Dodatek č. 1 Smlouvy o dílo

uzavřely níže uvedeného dne, měsíce a roku tento Dodatek č. 1 ke smlouvě o dílo na akci „Puškinova – velkoplošná oprava uličního prostoru“ v souladu s ustanovením § 2586 a násl. občanského zákoníku (dále jen „Dodatek č. 1“)

metrostav infrastructure	PODKLAD PRO ZPRACOVÁNÍ ROZPOČTU / OCENĚNÍ ZMĚNY		
Číslo zakázky: 22020/LN	Název zakázky: Puškinova-velkoplošná oprava uličního prostoru ZL č.3		
Požadavek zadal :	Adam Hořejší	Datum zadání :	11.08.2022
Zpracovává :	Karel Boháček	Termín zpracování :	15.08.2022

GEODETICKÝ PROTOKOL

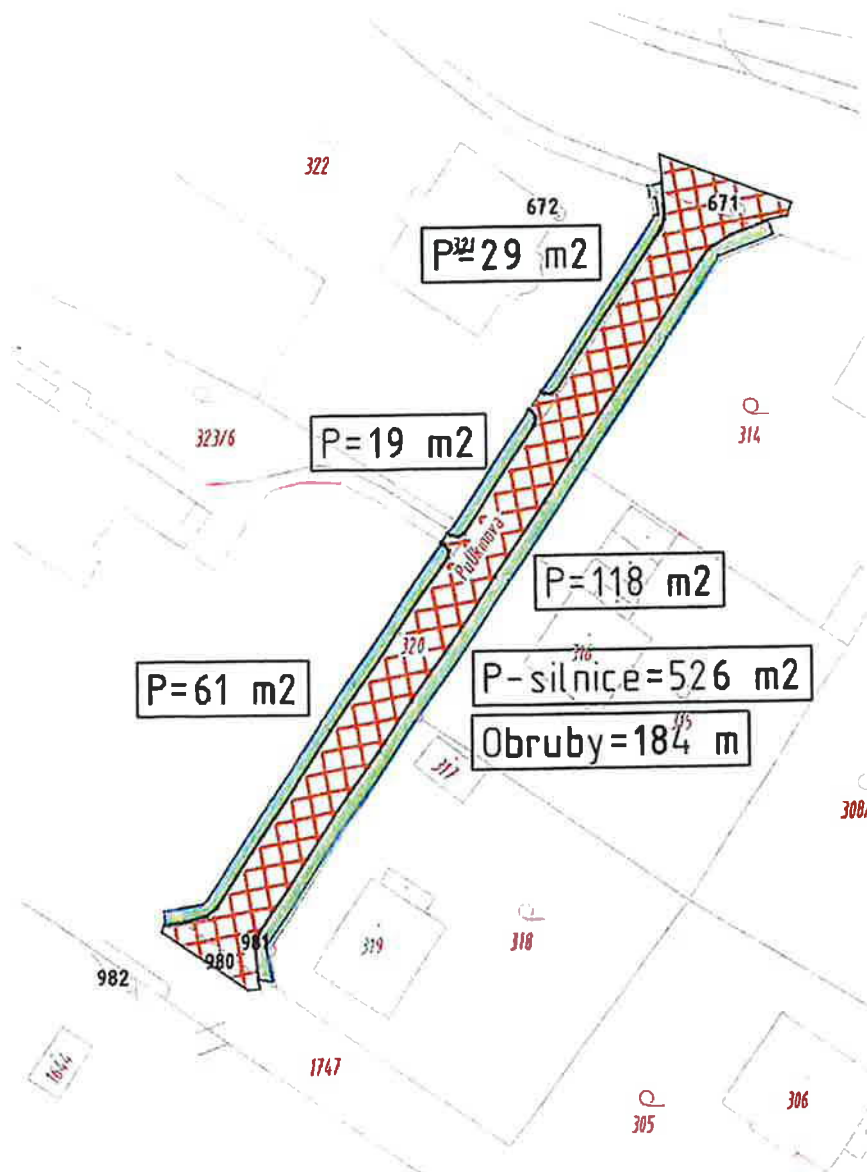
NÁZEV ZMĚNY / ROZPOČTU : Úpravy výkazu výměr dle geodetického zaměření skutečného stavu stavby

PŘÍČINA / DUVOD : Zhotovitel provedl práce v souladu s požadavky objednatele. Následně došlo ke geodetickému zaměření dokončených prací. Zhotovitel dopracuje výkaz výměr o změny kladné i záporné v souladu s geodetickým protokolem.

položka č.1 Frézování živичného krytu v tl. 100mm	20,80 m2	odpočet
položka č.1 Odstranění povrchu MA 8 tl. 40mm ručně	157 m2	odpočet
položka č.2 Odstranění podkladu z betonu prostého tl. 150mm ručně	157 m2	odpočet
položka č.5 Podklad ze šterkodrté tl. 150mm	157 m2	odpočet
položka č.6 Postřik spojovací 0,8 kg/m2	157 m2	odpočet
položka č.7 Asfaltový beton ACO 8 v tl. 40mm	157 m2	odpočet
Položka č.15 Poplatek za uložení na skládce	dle výpočtu	odpočet
Položka č.16 Poplatek za uložení na skládce	dle výpočtu	odpočet
položka č.3 postřik spojovací 0,8kg/m2	16 m2	
položka č.5 postřik spojovací 0,8kg/m2	16 m2	
položka č.6 Asfaltový beton ACO 11 v tl.40mm	16 m2	
Položka č.4 Asfaltový beton ACL 16 v tl. 60mm	16 m2	
Položka č.12 Čištění vozovek	16 m2	
Položka č.13 Nakládání suti	dle výpočtu	
Vybourání asfaltového betonu kolem silničních obrub, ručně	36,8 m2
